# Service Public d'Assainissement Non Collectif

## Diagnostic de fonctionnement du système d'assainissement

Contrôle réalisé par **Théo FASSEUR** le **10/02/2023**

Section et n° de parcelle : **A 943**

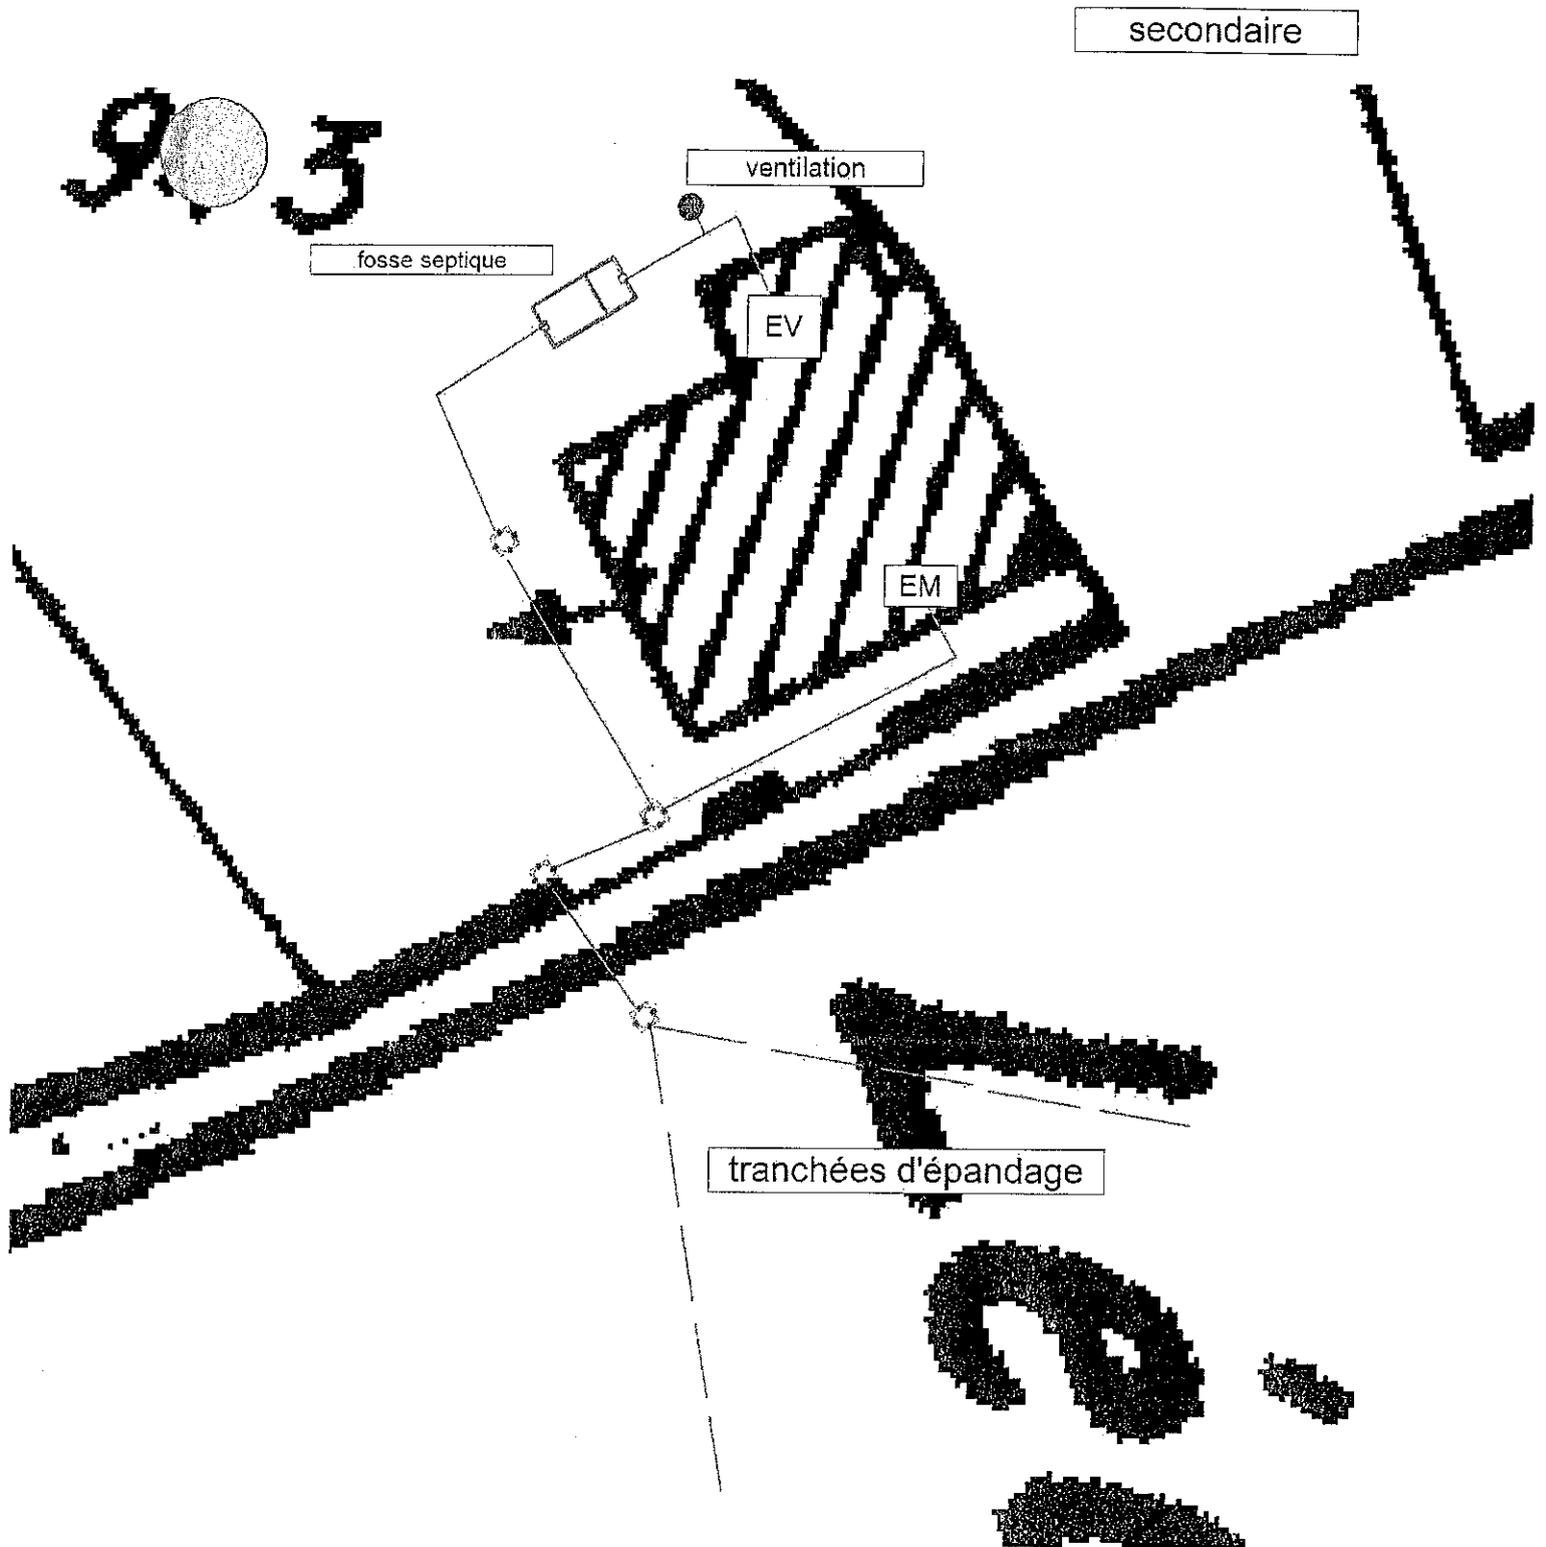
- Les regards de la fosse septique et du bac à graisses étant inaccessibles, je n'ai pu vérifier l'état et le bon fonctionnement de l'installation. Des réhaussements devront être installés pour faciliter l'entretien notamment du bac à graisses et pour que l'agent du SPANC puisse remplir sa mission.

- Aucun regard n'étant présent en début et fin de tranchées, je ne peux présumer du bon fonctionnement. Aucune résurgence constatée lors de cette visite.

- Absence de regard indiquant l'existence ou le bon fonctionnement et le dimensionnement du système de traitement.
- Traitement de longueur inconnue.
- Ventilation de fosse non conforme.
- Système de traitement inadapté à la nature du sol.

- Retrouver ou mettre en place des regards d'accès au début et à la fin du traitement.
- Installer une ventilation de fosse conforme.
- Mettre en place un système de traitement correspondant à la nature du sol rencontré.
